Date : 8-2-2018 13:23:36
From : " [redacted] (WVL)"
To : [redacted]@Vallei-Veluwe.nl, [redacted]
[redacted]@rhdhv.com
Cc : [redacted]@Vallei-Veluwe.nl
Subject : RE: Plaatje conclusies en retour versie eindrapport
Attachment : TPBD9964_Westdijk-TGG_Eindrapport_20180206
[redacted].docx;image001.png;

Van: [redacted] [mailto:[redacted]@Vallei-Veluwe.nl]
Verzonden: woensdag 7 februari 2018 20:54
Aan: [redacted] (WVL)
Onderwerp: Plaatje conclusies

Principeschets bromideverontreiniging (< 10 mg/l achtergrondwaarde)

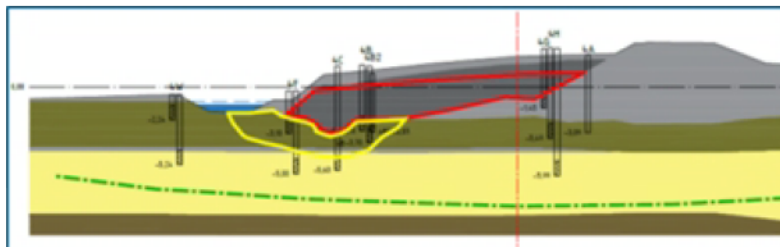
Gelet op onderstaand plaatje. grondwater bromide is 0,3 mg/l het VRniet 10 mg/l...???

Neem je dit ook nog op in je eindrapport bij conclusies, om situatie helder te maken.

Ter vervanging van het plaatje bij de conclusies.
